## Bericht und Stellungnahme betreffend die Vorstellung des Projektes Konservierung, Restaurierung und Modernisierung der Evangelischen Stadtpfarrkirche in Hermannstadt

Am 13. März 2014 wurde der Gemeindevertretung der Kirchengemeinde Hermannstadt die zweite Phase des Projektes der Restaurierung der Stadtpfarrkirche Hermannstadt vorgestellt, Phase D.A.L.I. (Documentație de avizare a lucrărilor de investiții – Genehmigungsplanung für Investitionsvorhaben). An der Präsentation haben Stadtpfarrer Kilian Dörr und 14 Mitglieder der Gemeindevertretung teilgenommen (Protokoll noch nicht verfügbar).

### **I. Projekt ARHIMUS - arh. Țucă + Popp & asociați**

Abb.1 Grundriss Fundament. Zeichnung aus dem Projekt Popp & Asociați.

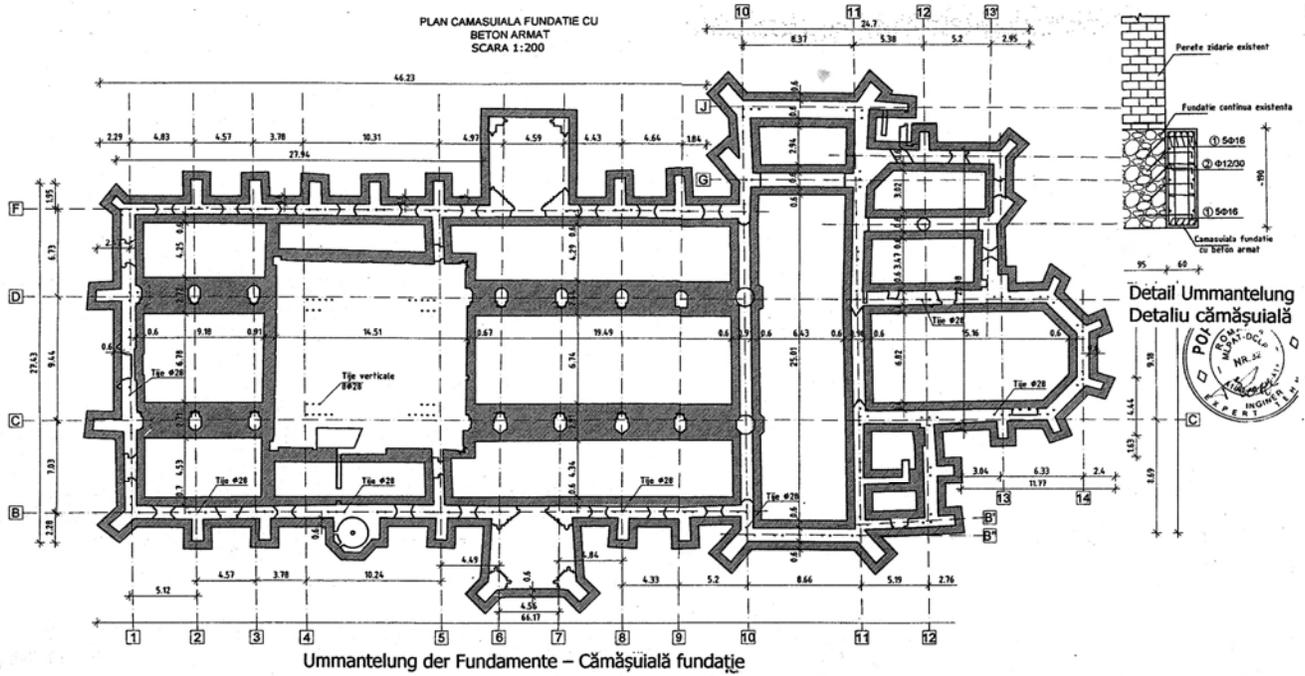
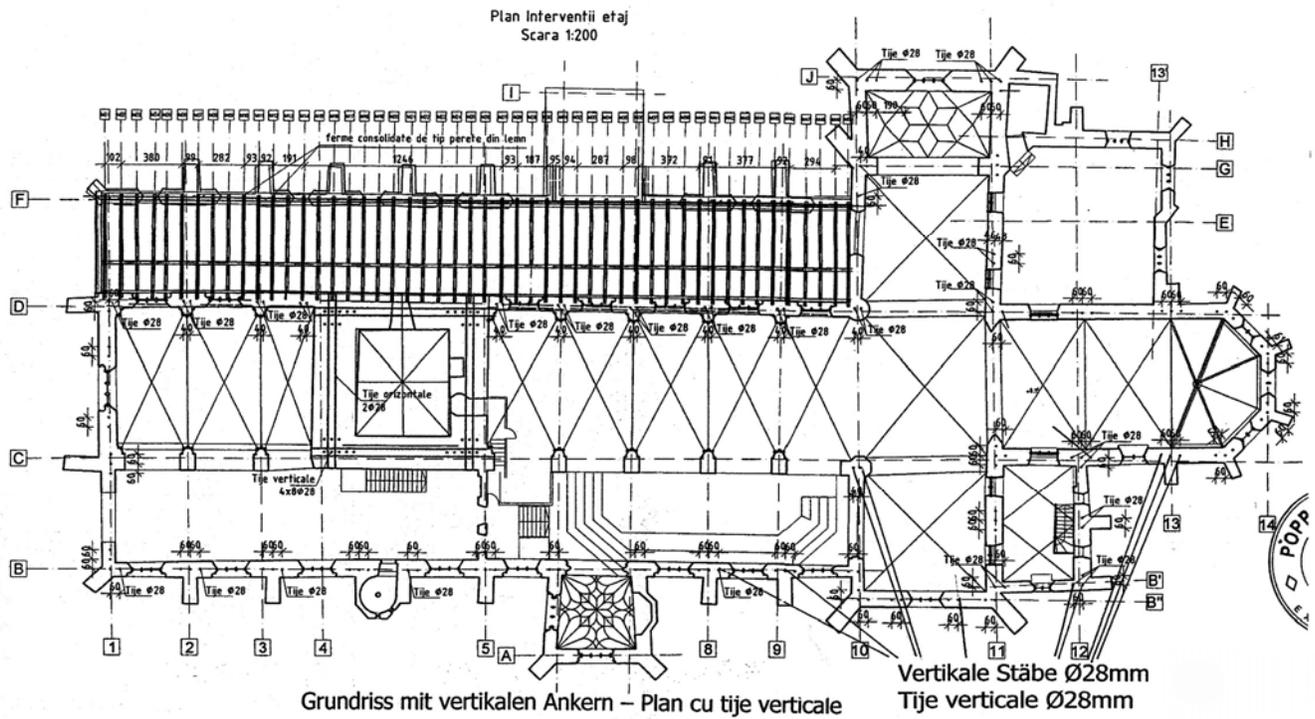
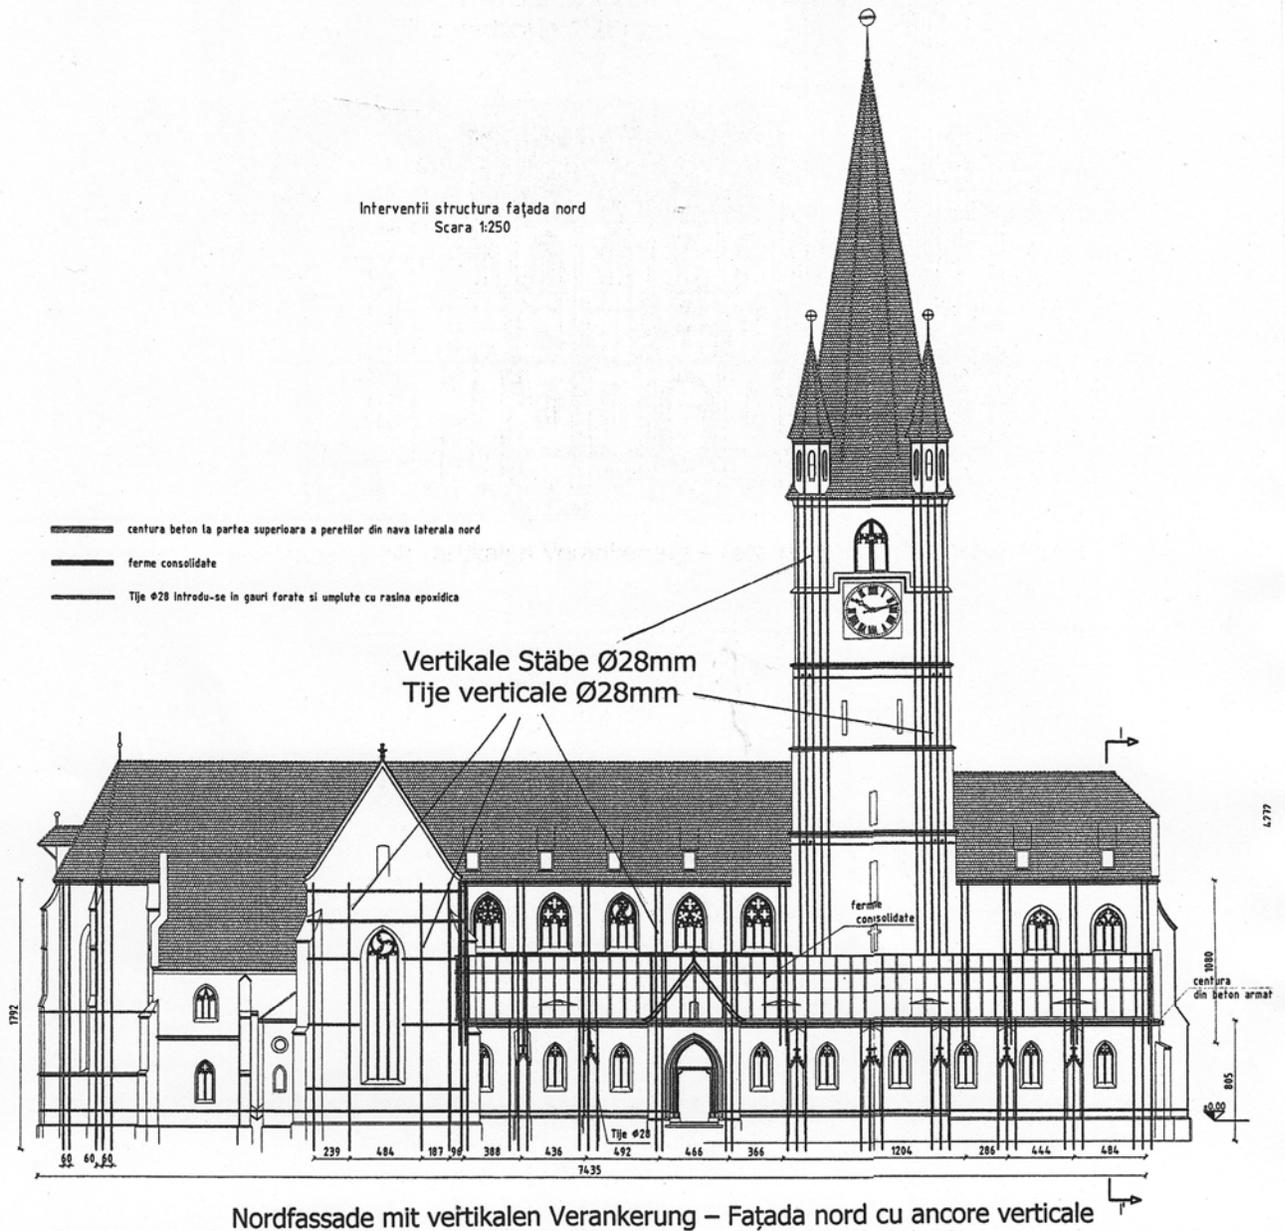
1. Ist es, entsprechend der heute in Europa geltenden Grundsätzen der Denkmalpflege (Carta von Venedig 1964), zu verantworten, unter dem Vorwand das Gebäude erdbebengerecht zu sichern, so massive Eingriffe in die Substanz zu machen, wie die vertikalen Bohrungen und wie die generelle Erweiterung der Fundamente, auch im Bereich des Betonsockels des Glockenturmes (siehe Abb. 1-3)?

Abb. 4 Schnitt durch Orgelempore, heutiger Zustand

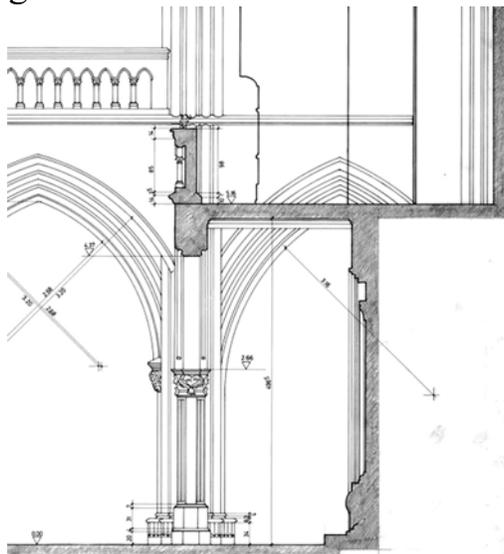
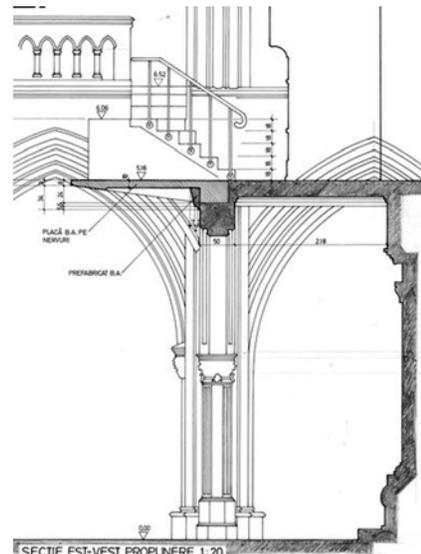
9. Sollte nicht in die Gestaltung des Innenraumes die, früher geplante, Erweiterung der westlichen Orgelempore vorgesehen werden, die eine Voraussetzung für die Aufführung von großen Oratorien in der ost-westlichen Kirchenachse ermöglicht?
